Référence de l'avis relatif à la sécurité : FFID ECN_003504.

AVIS URGENT : NOTIFICATION RELATIVE À LA SÉCURITÉ

FUJIFILM DR-XD1000(FDR Nano) Contremesure de consolidation du bras

Plaque signalétique affichant le numéro de série (SN)

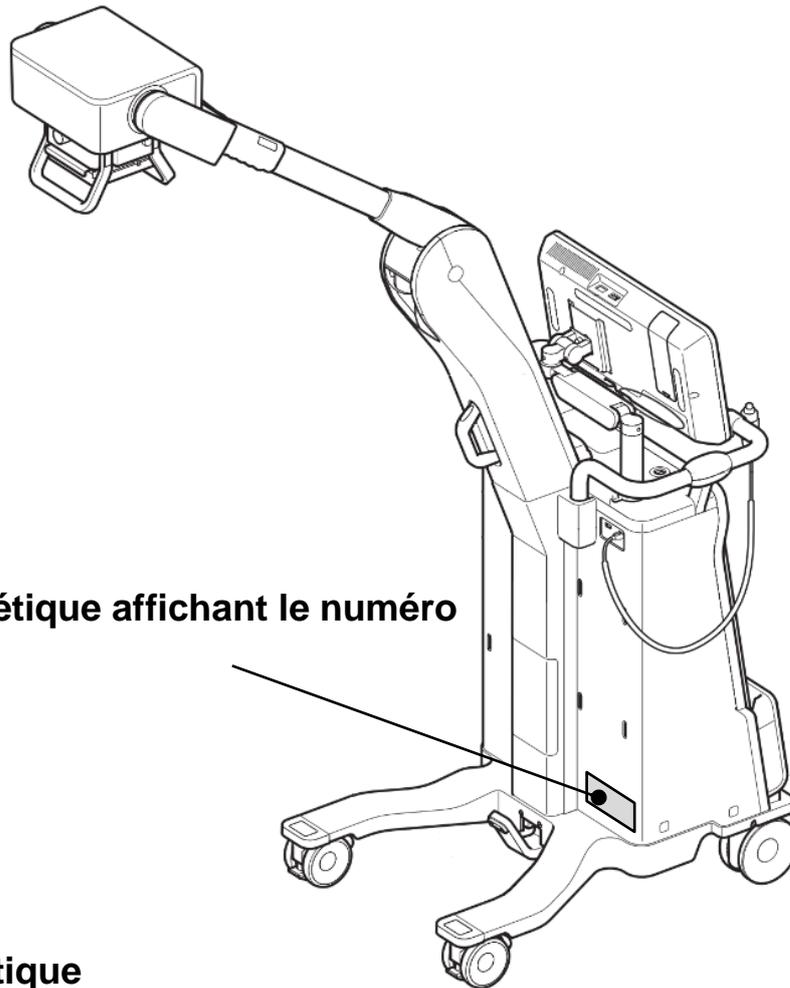
Tout équipement dont les quatre derniers chiffres (XXXX) du SN sont 1993 ou moins fait l'objet du présent avis urgent de sécurité (FSCA). Un équipement dont les 4 derniers chiffres (XXXX) du SN sont 1994 ou plus n'est pas concerné par le présent avis urgent de sécurité (FSCA).

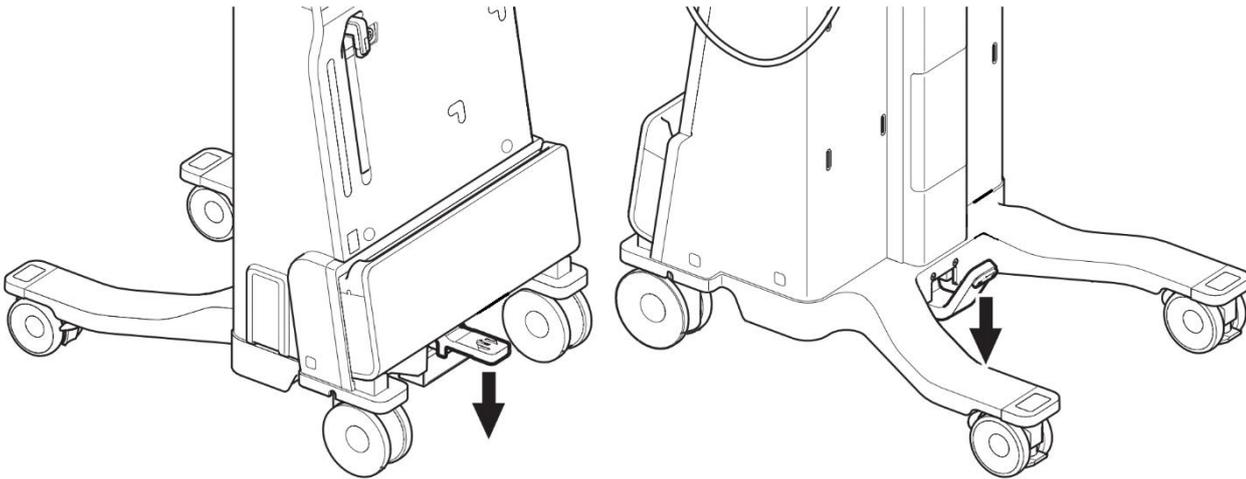
1. Régler la position de la pédale de verrouillage de la roulette sur [Bas] et immobiliser le chariot de radiographie.

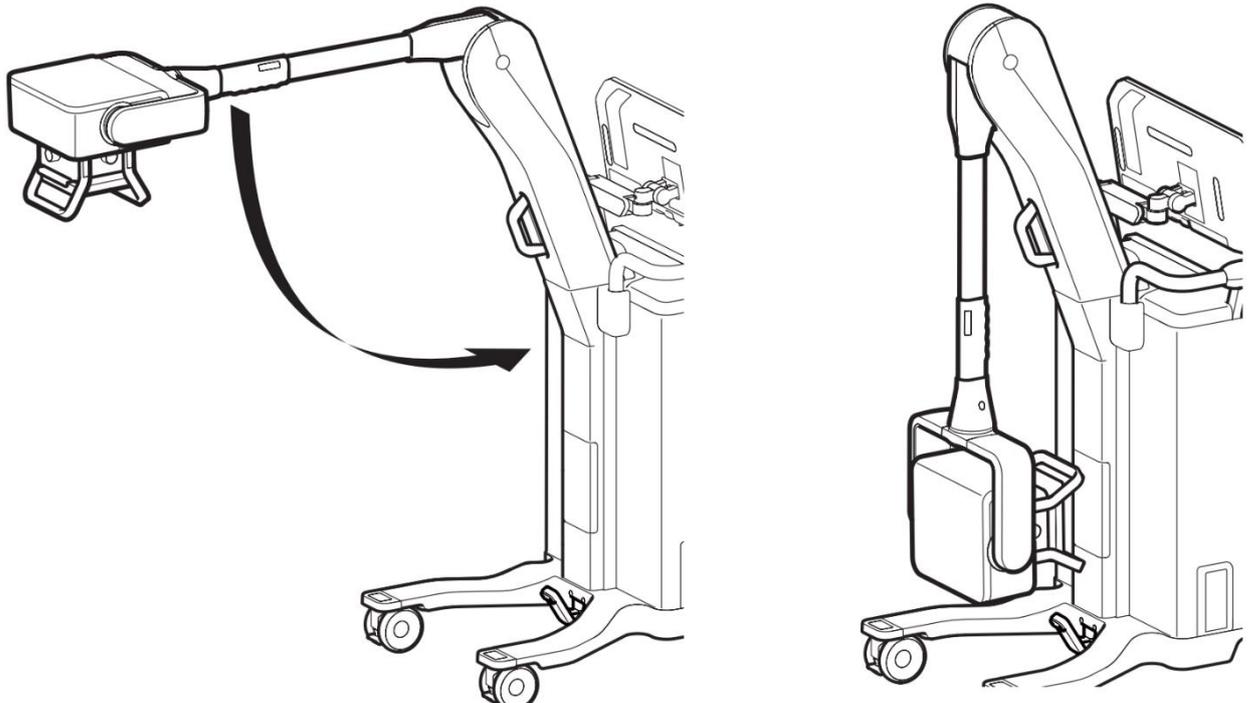
2. Ramener le bras dans sa position de repos.

3. Pousser le bras de tête par le côté et vérifier les éléments suivants de face.
Si la moindre anomalie est observée, veuillez cesser d'utiliser le dispositif et nous contacter aux coordonnées mentionnées en page 1.
- (1) Veillez vous assurer que l'écart entre les jonctions du couvercle en résine ne s'élargit pas.
 - (2) Assurez-vous que le bras ne bascule pas contre le couvercle en résine.
